PROGETTO DI PIANO PARTICOLAREGGIATO  
SCHEDA 13/25b BELLARIVA DI RIMINI

PARERI ENTI

TAVOLA N. 15

**ELENCO PARERI DEL PIANO PARTICOLAREGGIATO DI INIZIATIVA PRIVATA "SCHEDA DI PROGETTO N. 13.25B" DEL PRG DI RIMINI.**

Parere scheda 13/25/b piano particolareggiato Via Carli angolo Via Vico

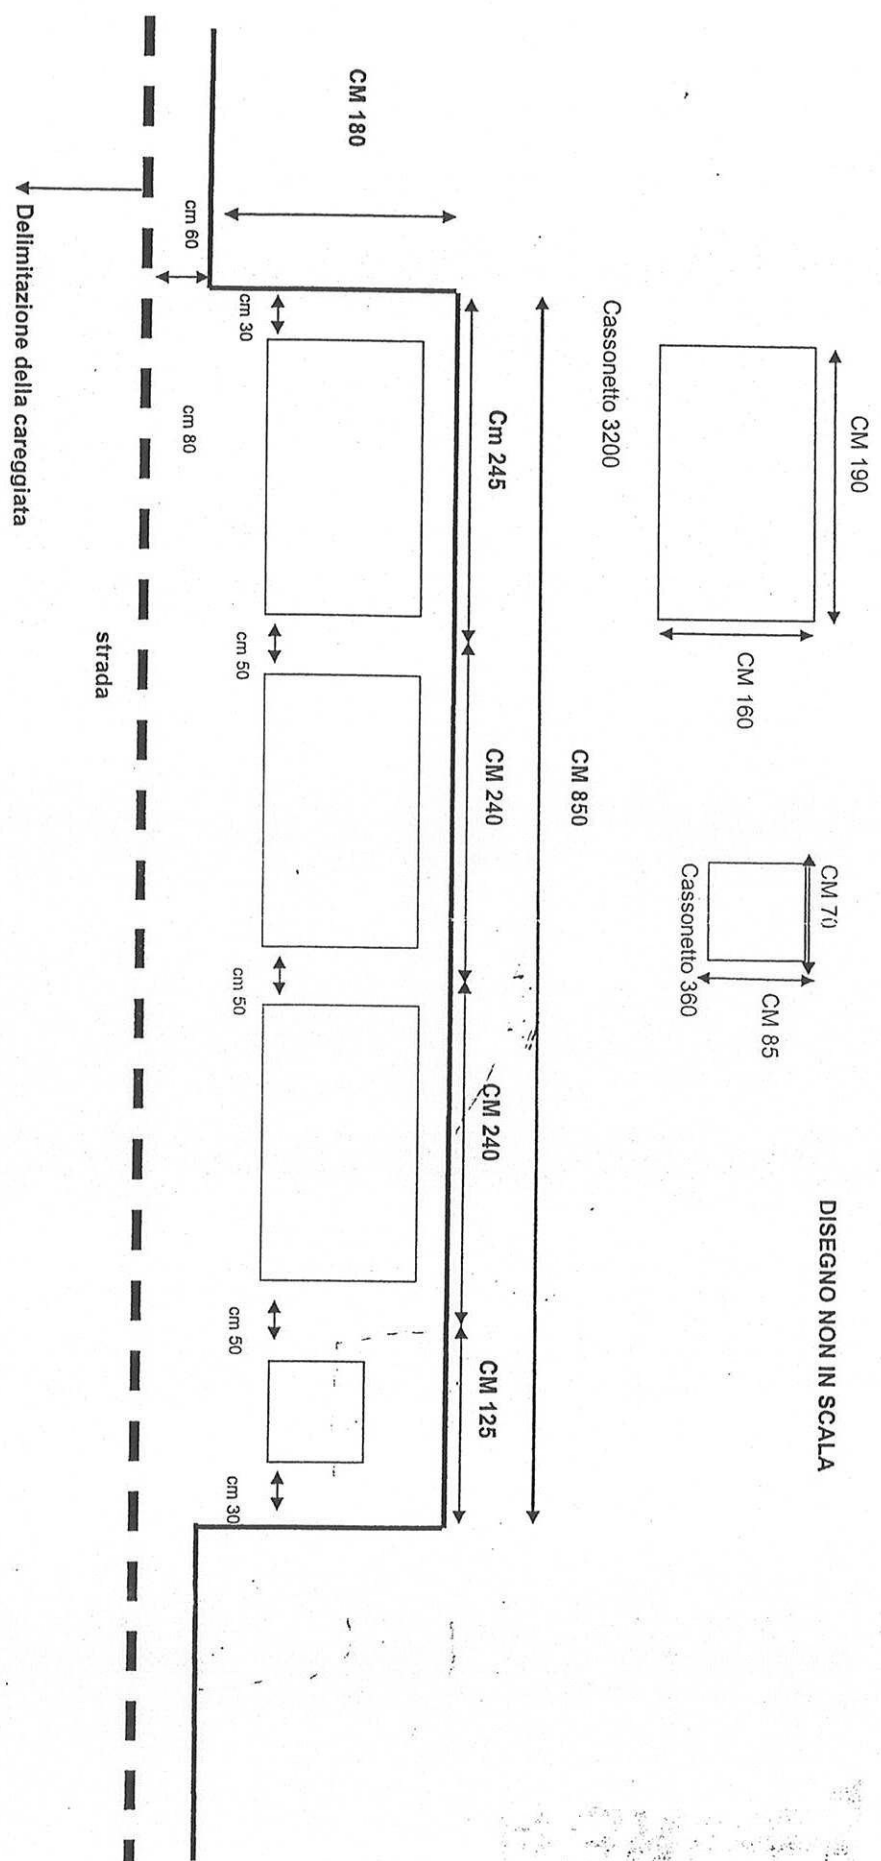
In riferimento alle planimetrie presentate, relative all'oggetto, (tavola n° 24 Planimetria generale del verde e raccolta rifiuti), tenedo conto che la viabilità è stata modificata nell'area di parcheggio, prevedendo una bretella tra il lato maggiore del parcheggio stesso e le palazzine, consentendo la circolazione degli autocarri di svuotamento, si esprime parere favorevole con le seguenti indicazioni da aggiungersi in fase esecutiva:

spostamento della piazzola tipo "b" dalla parte opposta del parcheggio  
traslazione lato mare della piazzola posta in via vico angolo Via carli  
traslazione lato Bellaria della piazzola tipo "a" vicino passaggio pedonale  
*adeguamento generale delle dimensioni delle piazzole come da prospetto allegato.*

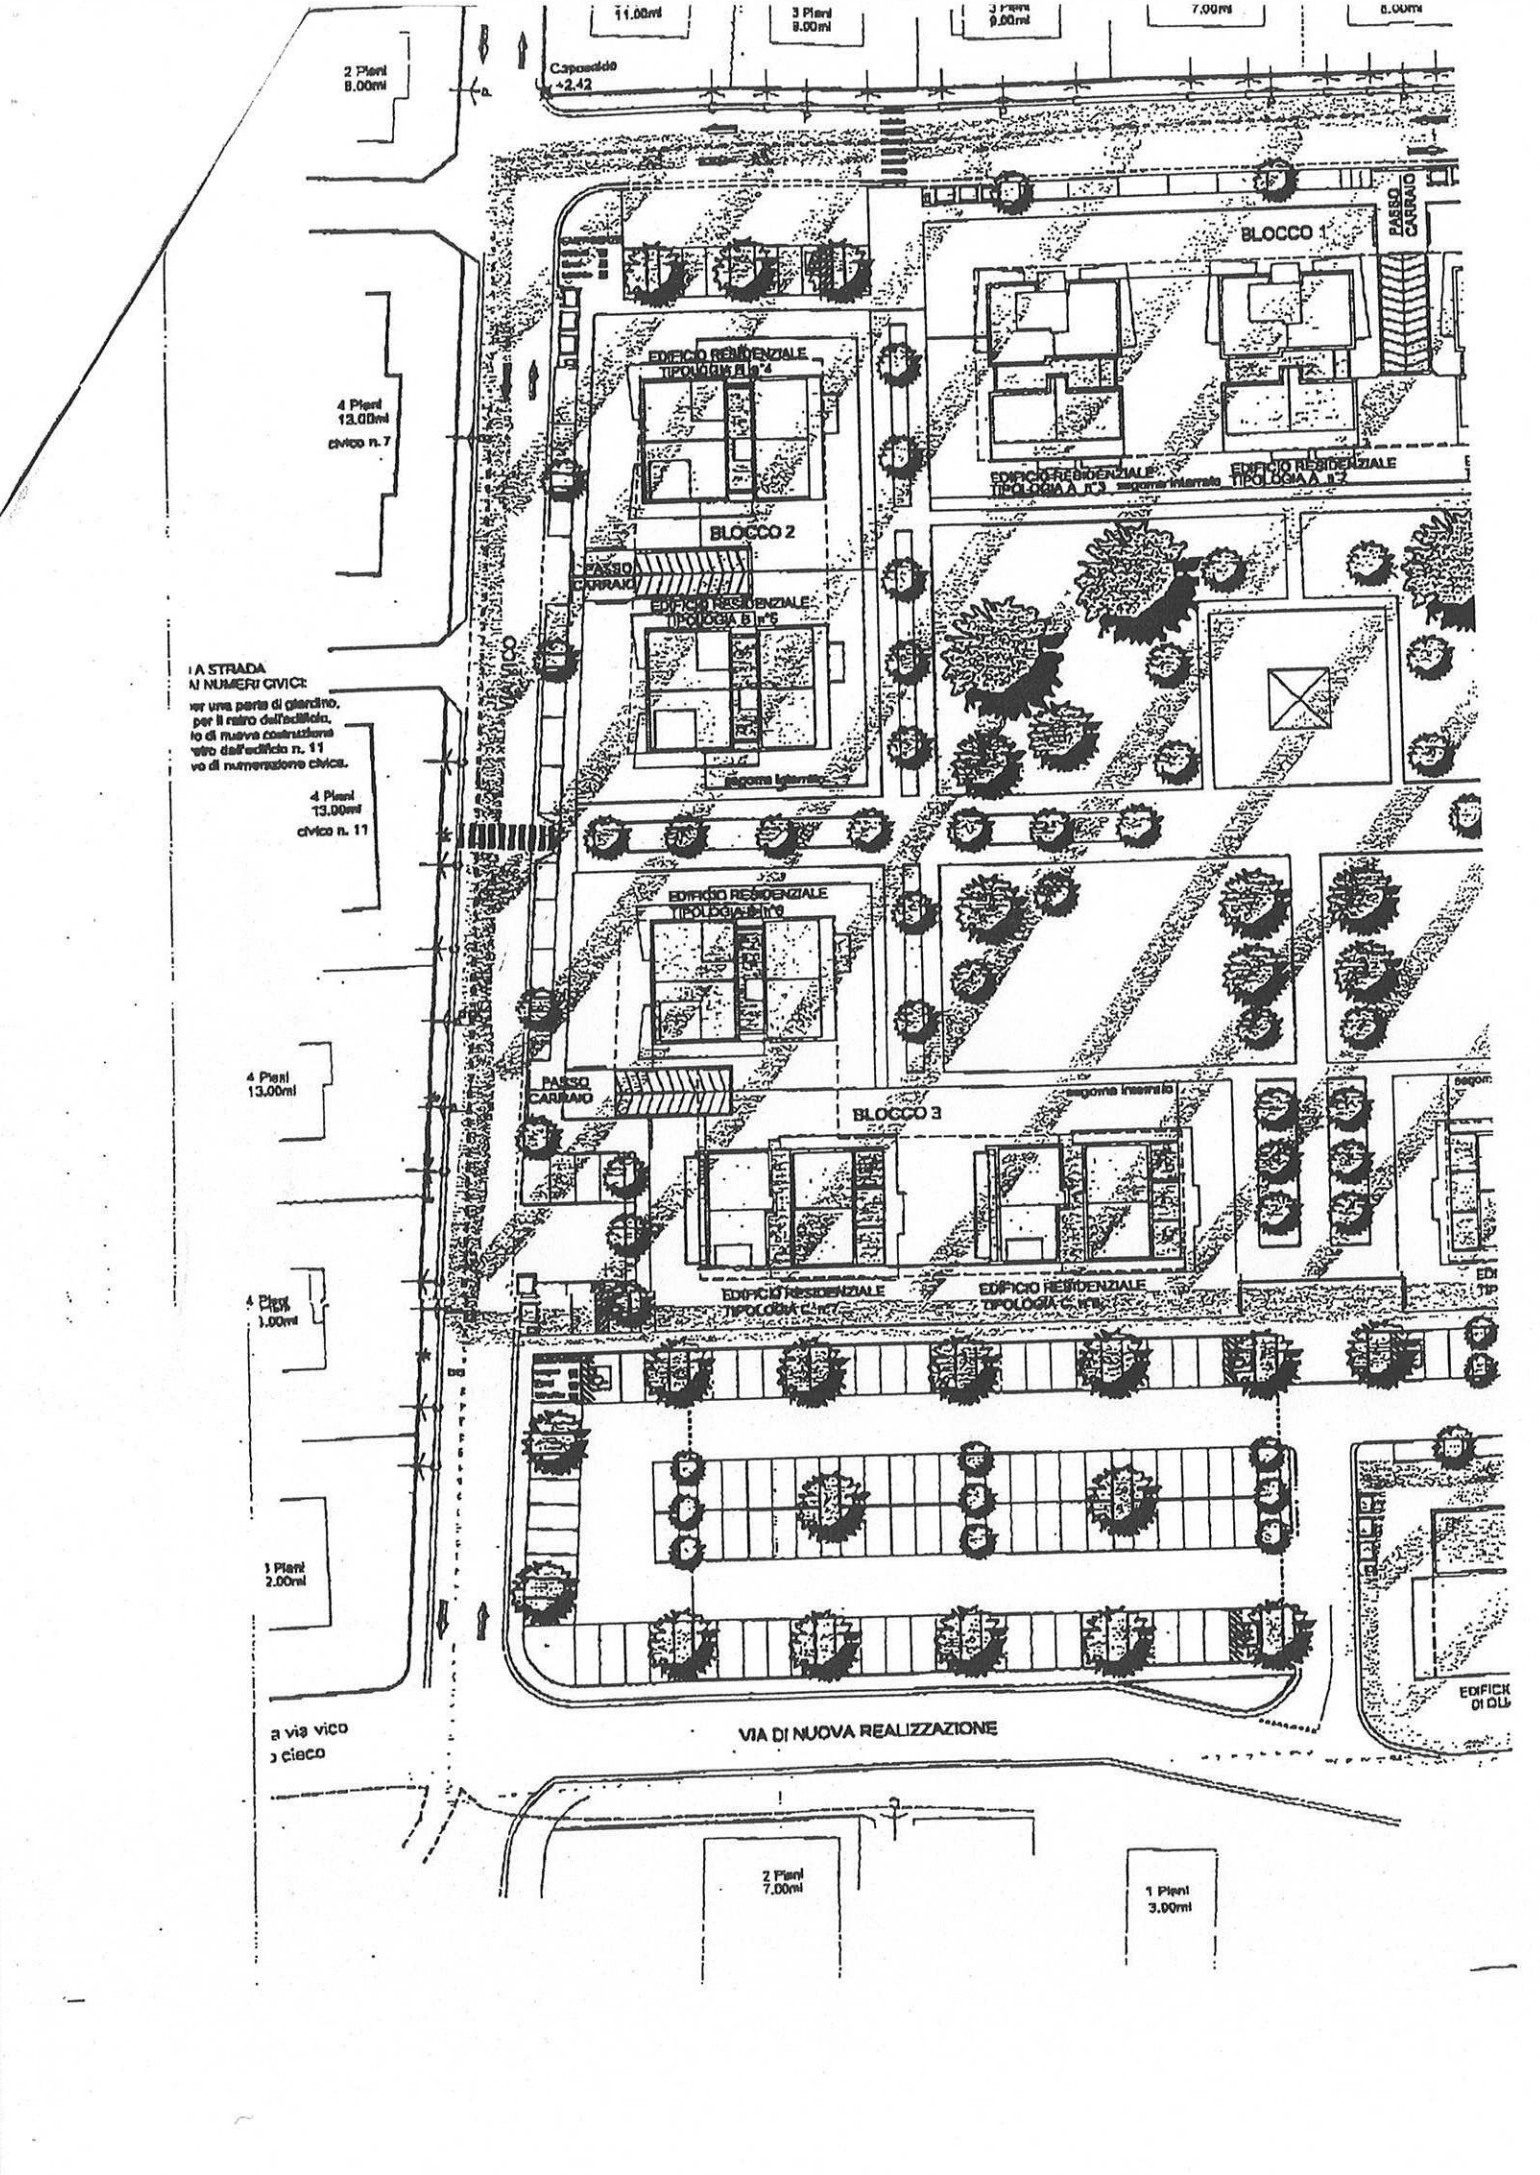
- Ai fini dell'espressione del parere, è stata analizzata esclusivamente la tavola denominata "Tavola n. B", consegnata a questa Direzione dall'Ufficio Gestione Urbanistica, in data 23/11/2006 con prot. n. 198144, come documento integrativo di quanto presentato in precedenza. Non viene pertanto presa in considerazione l'ipotesi di sistemazione viaria (contenuta nella tavola denominata "tavola A", consegnata in data 08/08/2006) conseguente alla realizzazione della strada di collegamento fra la via Siracusa ed il nuovo sottopasso ferroviario. Tale ipotesi di sistemazione, a giudizio di questa Direzione, dovrà essere discussa contestualmente all'istanza per la realizzazione delle opere di urbanizzazione (Permesso di costruire); mediante un approccio integrato con il quale individuare la soluzione più idonea, nel quadro delle problematiche e delle criticità esistenti. Nella stessa sede si provvederà a discutere l'assetto definitivo dell'area di parcheggio adiacente.

- Per quanto considerato al punto precedente, il presente parere viene espresso limitatamente all'area edificatoria contrassegnata nell'allegato "1" al presente documento.

In base a quanto esposto, si esprime parere positivo alla realizzazione del progetto, in conformità a quanto rappresentato nella "Tavola n. B" e limitatamente alla porzione evidenziata nell'allegato "1".
